Meie 25.07.2025 nr 7.2-2/25/3809-4

**Seisukohtade väljastamine Mõigu tee 10 ja
Sauki kinnistu ning lähiala
detailplaneeringu koostamiseks**

Planeeringu põhijoonise eskiis

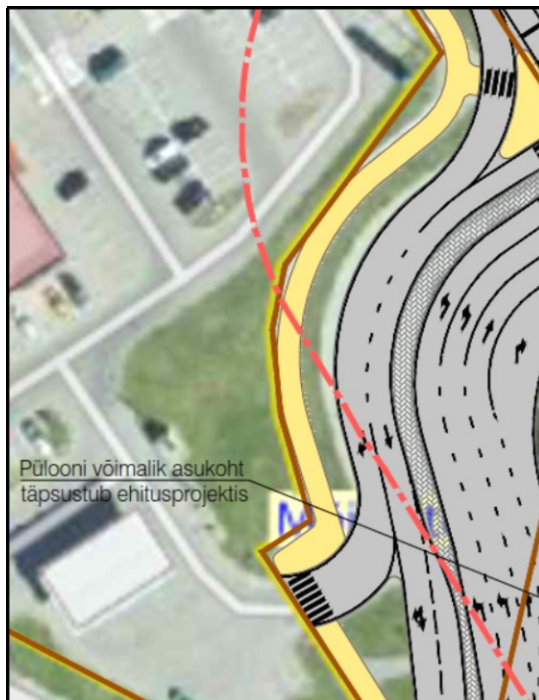
1. Kõrge liiklussagedusega ristmikul on vasakpöörde sooritamine üle nelja sõiduraja mõeldamatu.

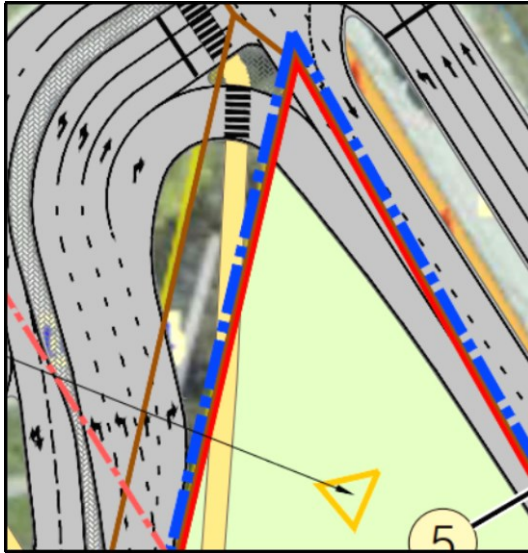
2. Tallinna suunast tulija vaates on ohutu manööver üksnes tanklasse sissesõit. Lahendust tuleb korrigeerida, eriti arvestades olukorda, kus liiklust tuleb juurde ja uueks tõmbepunktiks saab kavandatav planeering.

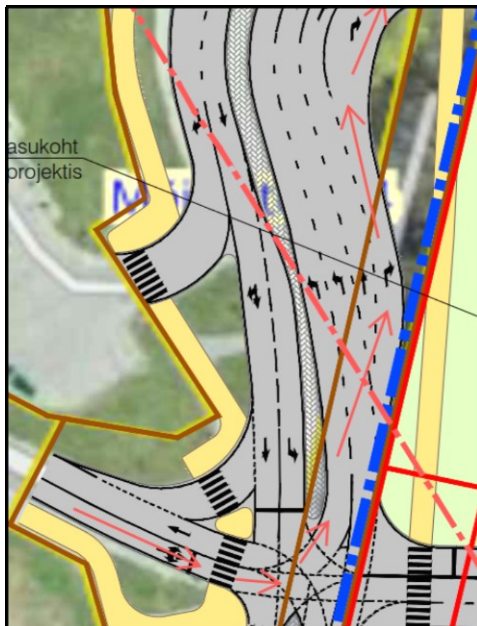
3. Kontrollida väljavõttel näidatud kurvi raadiuse vastavust normidest tulenevatele nõuetele.

Krunt nr 5 on transpordimaa, mis eelduslikult antakse üle kas Transpordiametile või kohalikule omavalitsusele. Pülooni kavandamist (tegemist on reklaamiga) näidatud asukohta mitte ette näha.

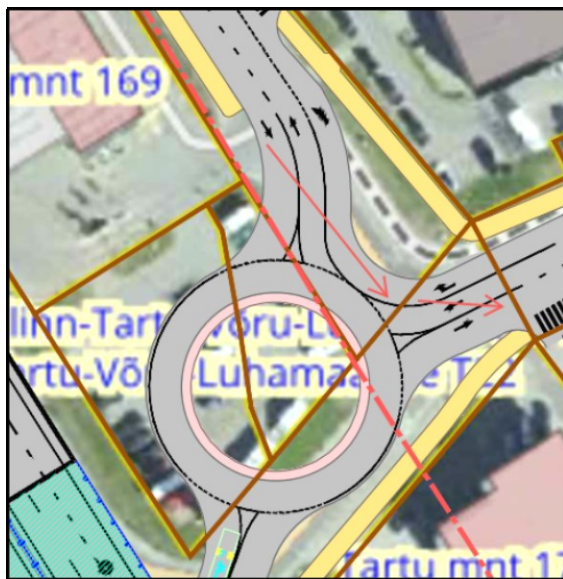
4. Väljavõttel märgitud manööver on ohtlik. Lahendust tuleb korrigeerida.

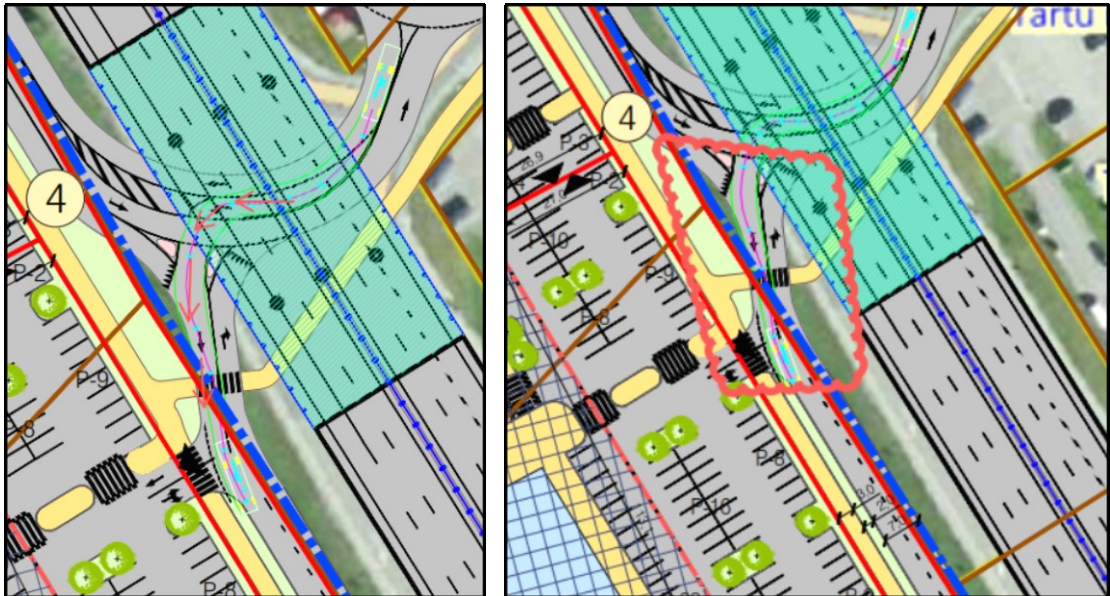
3. Väljavõttel näidatud ringristmiku lahendus ei ole toimiv. Autojuhid hakkavad seal nõ lõikama. Palume põhjendada lisaraja vajadust ringristmikul.

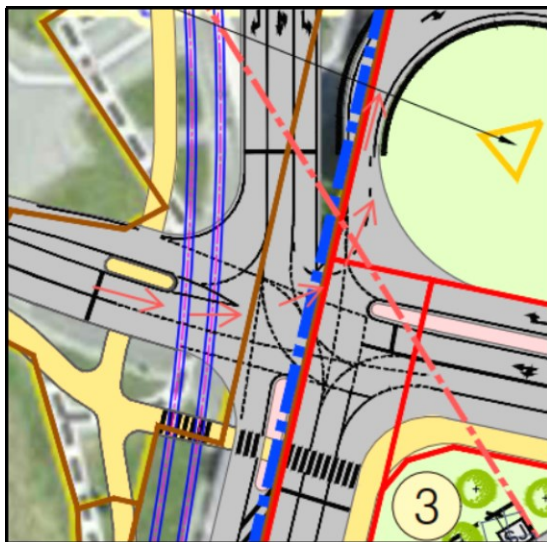
4. Väljavõttes märgitud pööderaja raadius on ebapiisav ning selle asukoht ei ole liiklusohutuse seisukohalt sobiv, kuna tegemist on järsu kurviga. Ristmiku kavandamine joonisel näidatud asukohta ei ole otstarbekas.

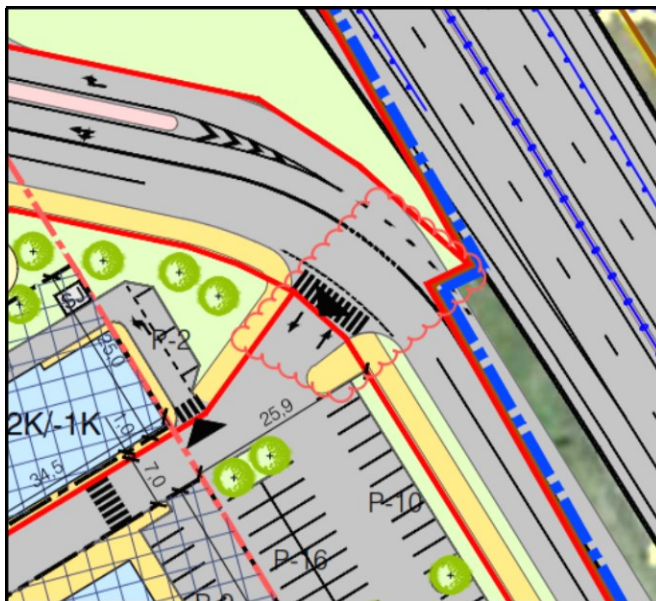
5. Liikluskorralduslikult ebarealistlik manööver.

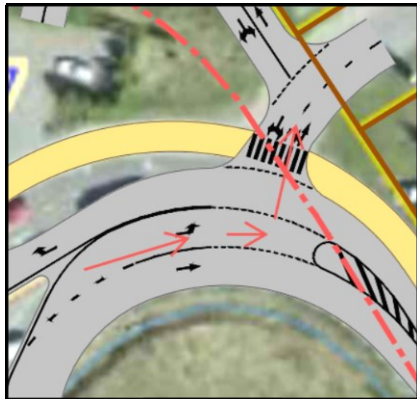
6. Üle kahe raja ja veel liiklussõlmega seotud oluliselt teelt manöövreid mitte ette näha.
